SVAR VEDR. VVM SCREENING, RENSEVOLUMEN

Projekt navn **Kagsåparkens Regnvandsprojekt (KPRP)**
Projekt nr. **1100045860**
Kunde **Novafos A/S og HOFOR**
Notat nr. **00130**
Version **4.0**
Til **Gladsaxe Kommune**
Herlev Kommune
Fra **Rambøll**

Figur 1 - Kloakoplandet til Kagsåparkens Regnvandsprojekt, med angivelse af de tilhørende delområder, samt separeringsstatus i planscenariet: "Scenarie B".

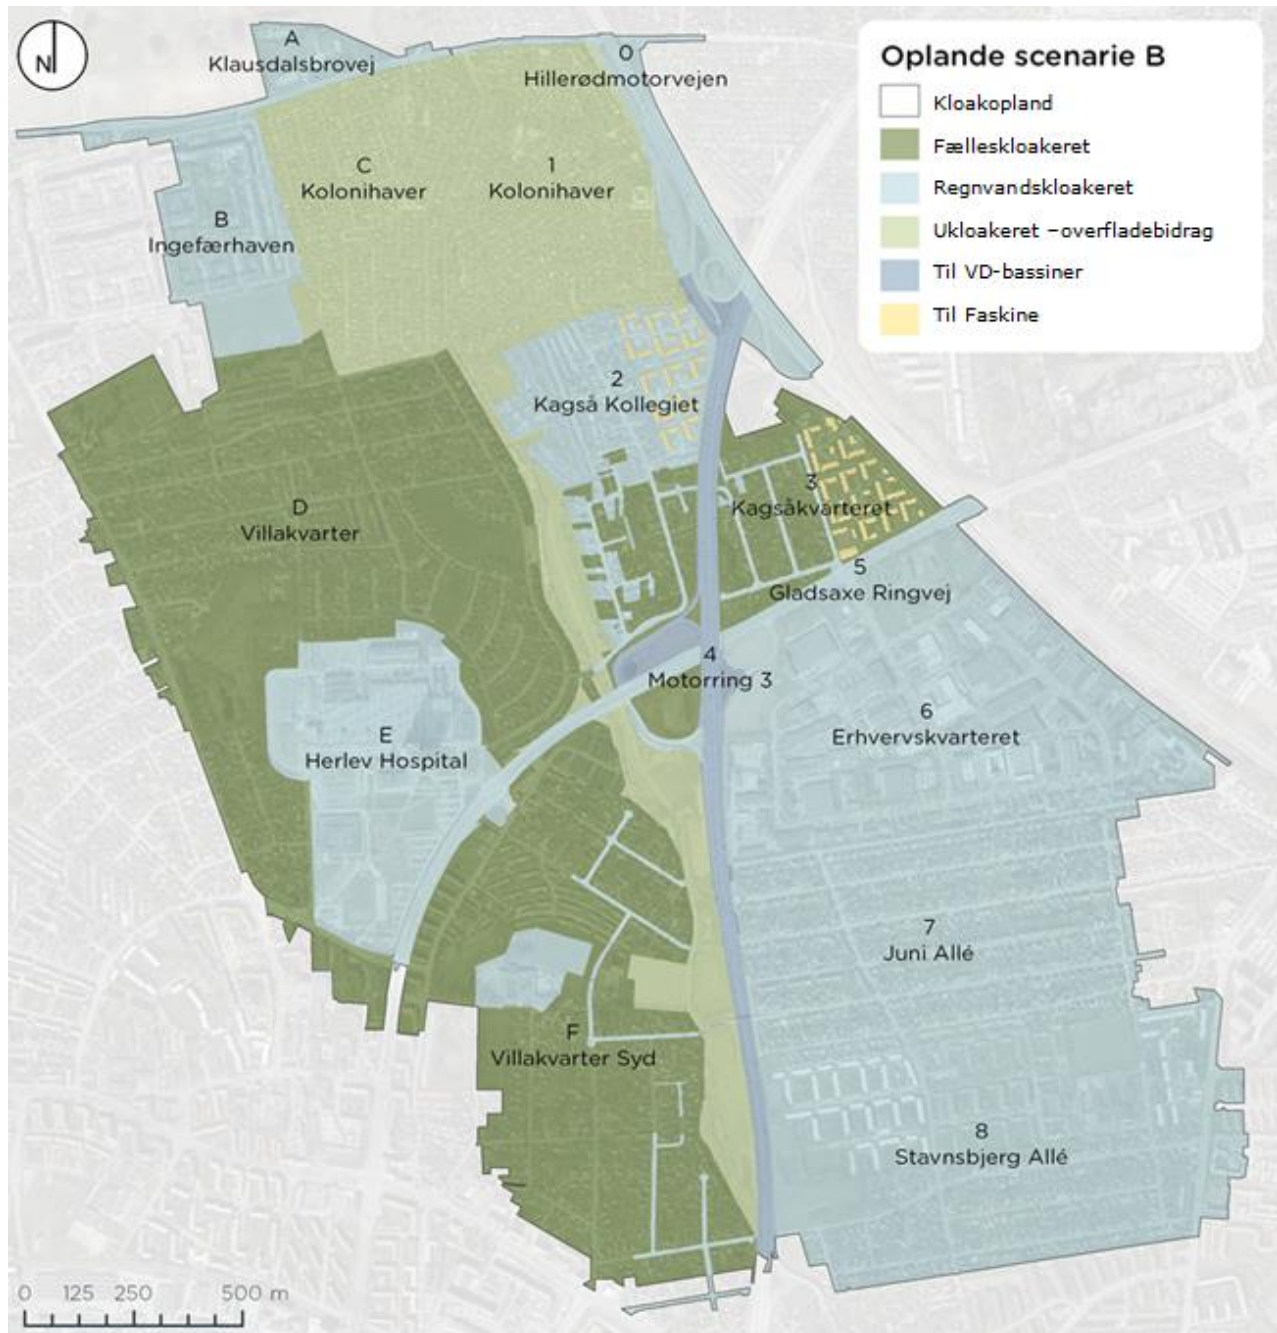
"Ift. projektændring 1 og 2, er der hjælp at hente i det tilhørende notat, men der er desværre en del udestående som skal afklares ifm. spørgsmål til udledningstilladelse inden det kan screenes for miljøvurdering. Det drejer sig om renskapaciteten, overholdelse af BAT og Mørkhøj-separeringen som forudsætning for projektet. Det er kun i Stavnsbjerg Allé-oplandet, der kan forudsættes etableret renselovolumen på 250 m³/red ha. For Juni Allé oplandet afledes og renses regnvand op til en 5 års-hændelse. Vi foreslår at afklaringen tages i regi af de undersøgelser og drøftelser der pågår ifm. udledningstilladelsen, hvorefter vi kan screene på et reelt grundlag. En overholdelse af udledningstilladelsen vil naturligvis være positivt ift. miljøvurderingen.

Mørkhøj består af to delområder: Juni Allé og Stavnsbjerg Allé, der er planlagt at skulle fuldsepareres. Se Figur 1 nedenfor, for scenarie B.

Fra Stavnsbjerg Allé findes i dag overløbene U4 og U3, der afleder overløbsvand fra oplandet til henholdsvis strømrønden og Kagsåen. På grund af topografiske forhold kan overfladevand ikke gravitere til KPRP, hvorfor det forudsættes, at hele dette opland skal forsinke og rense regnvandet lokalt. Når regnvandssystemet i parken er tømt efter en regnhændelse, er det muligt at transportere regnvandet fra Stavnsbjerg Allé til Kagsåparkens udløb uden yderligere forsinkelse. I skitseprojektet er ikke arbejdet med dette opland til KPRP, da det oprindeligt var planlagt, at der skulle anlægges et bassin til håndtering af overløb fra fællessystemet.

Det regnvandskloakerede opland (inkl. VD-bassinerne) til KPRP er 108 red. ha. med Stavnsbjerg Allé og 85 red. ha. uden Stavnsbjerg Allé.

Fra Juni Allé findes i dag to overløb til KPRP: U6 og U5 (fra nord). I projektforslaget for KPRP forudsættes det, at alt regnvandet fra Juni Allé ledes uforsinket til KPRP og renses i parken – via to nye underføringer under M3. Regnvandssystemet i Juni Allé forudsættes dimensioneret til en femårshændelse og begrænses udelukkende af den vandmængde ledningen kan transportere. Det er en uændret forudsætning fra skitseprojektet.
